**“II/329 Pečky, rekonstrukce silnice“  
Vyjádření AD k přidlažbě**

**AKCE : II/329 Pečky, rekonstrukce silnice**

**Věc : II/329 Pečky, rekonstrukce silnice**  
**Stanovisko TDS k ZBV č.2**  
**Změna v sanaci pláň v km 0,285- 0,850**

**Věc : II/329 Pečky, rekonstrukce silnice**  
**Stanovisko TDS k ZBV č.3**

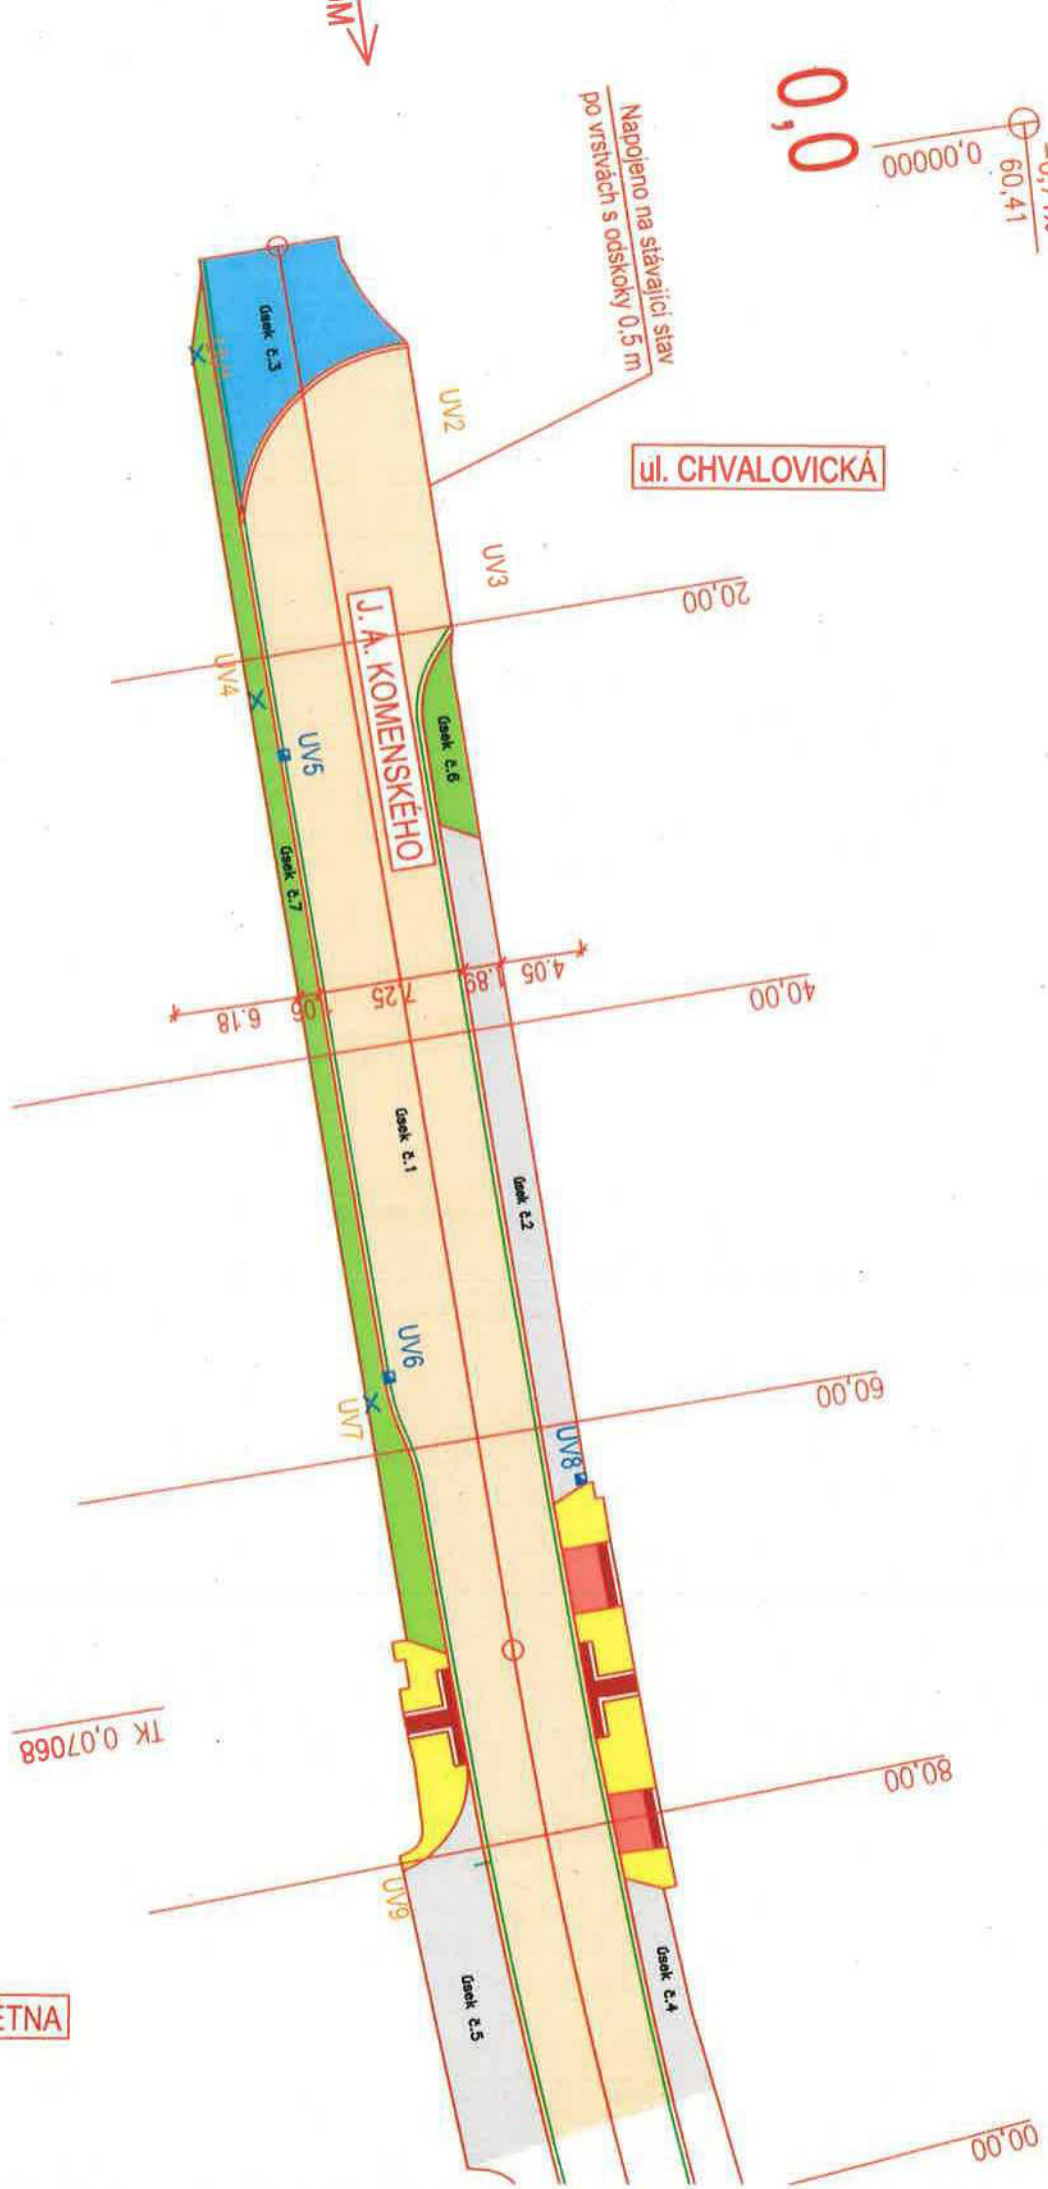
Zrušení zeleného pásu v ul. J. A. Komenského

Doplnění přídlažby

Provádění SZZ - únosné podloží - neprovádění zlepšení zeminy
